**Synthèse des remarques et observations
déposées dans le cadre de la Participation du
Public par Voie Electronique (PPVE) s'étant
tenue du 13 juin 2022 au 12 juillet 2022 sur la
mise à jour du projet « Mixcité » porté par
l'opérateur Viparis dans le cadre de la
demande de permis de construire de l'hôtel
situé sur la commune d'Issy-les-Moulineaux**

Dans le cadre de la demande de permis de construire n°92040 21 0067 déposée sur la commune d'Issy-les-Moulineaux par la société VIPARIS PORTE DE VERSAILLES, pour la construction d'un hôtel dans l'emprise du Parc des Expositions de la Porte de Versailles, rue du 4 septembre, il a été considéré que :

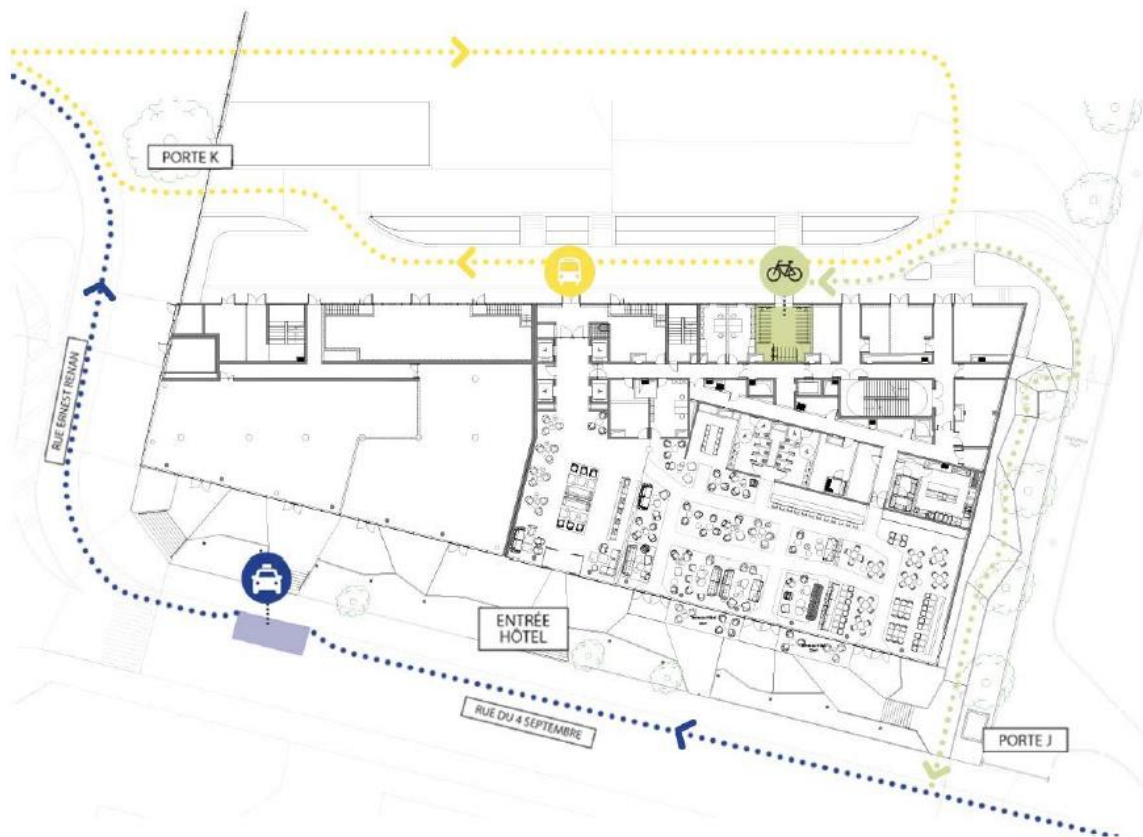
Thème 1 : Stationnement et circulation (contributions 8, 11, 13, 15, 16 et 18)

L'aire de dépose Autobus, ainsi que les zones de livraison de l'hôtel se situent dans l'emprise du parc des Expositions, le long de la voie logistique, afin de ne générer aucune nuisance pour les riverains.

L'emplacement de dépose minute est matérialisé à titre indicatif. Cette dernière ne fait pas partie de la demande de Permis de Construire.

Hauteur des constructions :

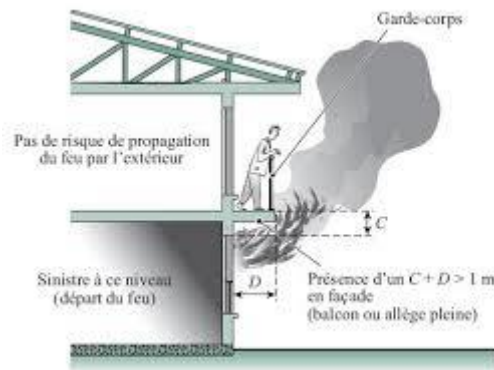
Thème 5 : Caractéristiques architecturales et techniques de l'immeuble (contribution 6)

Lors du Conseil Municipal de la Ville d'Issy-les-Moulineaux en date du 1^{er} juillet 2021, une délibération a été prise pour émettre un avis concernant le projet Mixcité. Dans cette dernière, il est écrit : « A l'issue de la phase de concertation réalisée par la Ville et VIPARIS, menée durant l'automne et l'hiver 2020, il a finalement été décidé de limiter sa hauteur à 26 m maximum, conforme au PLU. ».

La hauteur des constructions est mesurée à partir du plateau de nivellement.

L'hôtel d'Issy-les-Moulineaux intègre 347 chambres réparties sur 7 niveaux, tout en respectant en tout point le gabarit et la limitation de hauteur à 26 m imposée par le PLU. Les commerces et services en rez-de-chaussée ont été conservés afin d'ouvrir le nouveau parvis sur les rues adjacentes.
